Wyjaśnienie treści SIWZ

Dotyczy przetargu nieograniczonego :

„Modernizacja budynku świetlicy wiejskiej w Bełczu Wielkim (PROW na lata 2007-2013).”

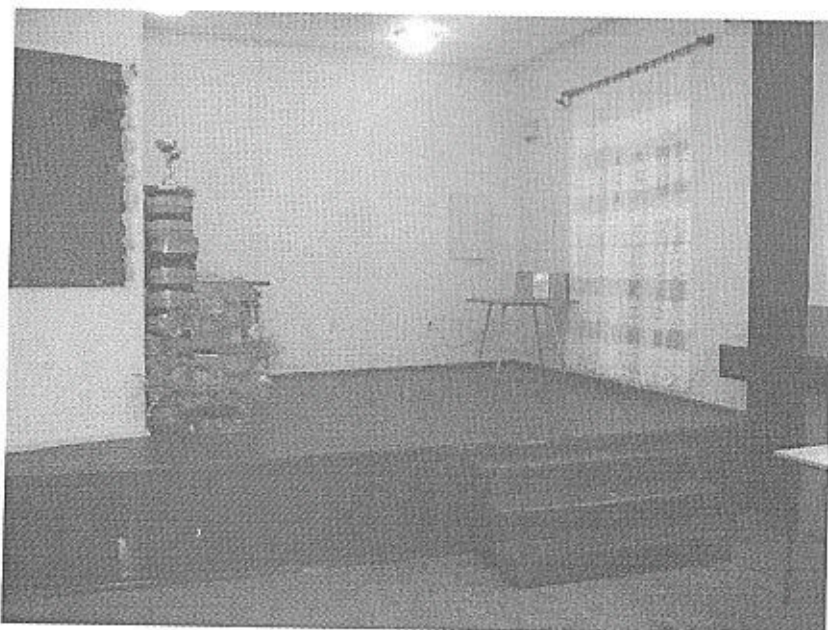
Przedmiar budowlany: poz 18- proszę o doprecyzowanie- ile ? z czego zbudowana?

Poz. 18 – scena o wymiarach: wys. 62 cm, L= 880 cm, B=235cm – 375;
Podłoga z desek na belkach drewnianych i legarach, ścianka murowana,
schody drewniane;
